SERVİS BÜLTENİ

Soğutma pompası gövdesi değişikliği

Üretici: Ford
Model: C-Max, Fiesta, Focus, Mondeo, S-Max, Transit
Motor: 1.8 TDCI
Parça no.: 538 0256 10

Resim 2: Soğutma pompasının değiştirilmiş bağlantı noktaları

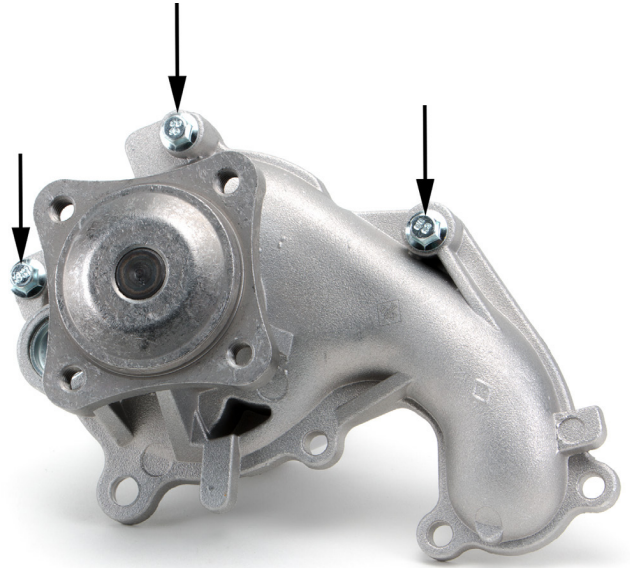
538 0256 10 soğutma pompası değiştirilmiştir. Pompa ile verilen cıvatalar (M6x37) gösterilen üç bağlantı noktasında mutlaka kullanılmalıdır (Resim 2).
